SERVICE INFO – INA 0117

Обтяжно рамо 534 0325 10, подобрена маркировка

Dodge Caliber
Mitsubishi ASX, Lancer

Снимка 4: Ляво, старите M8x40 mm болтове. Дясно, новите M8x30 mm болтове.

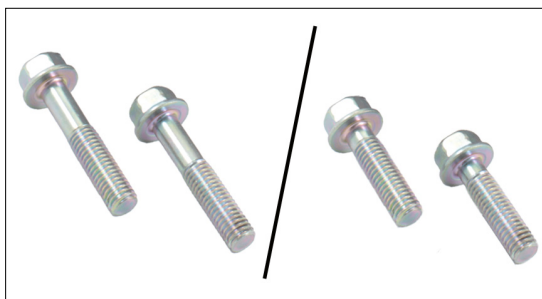
Като резултат от модифицирането на размера на точките на закрепване, дължината на фиксиращите болтове също беше сменена. Болтовете M8x40 mm от старата версия, не могат да бъдат използвани вече с модифицираното обтяжно рамо. Трябва да бъдат заменени с предоставените болтове M8x30 mm (снимка 4).

Важно е предоставените болтове да бъдат използвани при монтажа на модифицираното обтяжно рамо.

Снимка 3: Ляво, старата версия с широки точки на закрепване. Дясно, новата версия с по-тесни точки на закрепване.

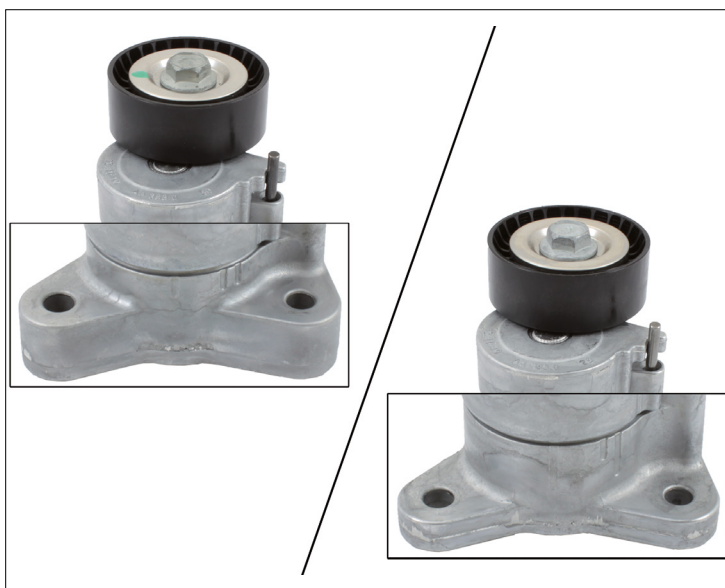
В допълнение, почките за закрепване на новата версия са 10 mm по-тесни, в сравнение със старата версия. В модифицираната версия, ширината на точките на закрепване е 12 mm (снимка 3, дясно); в старата версия бяха 22 mm (снимка 3, ляво).
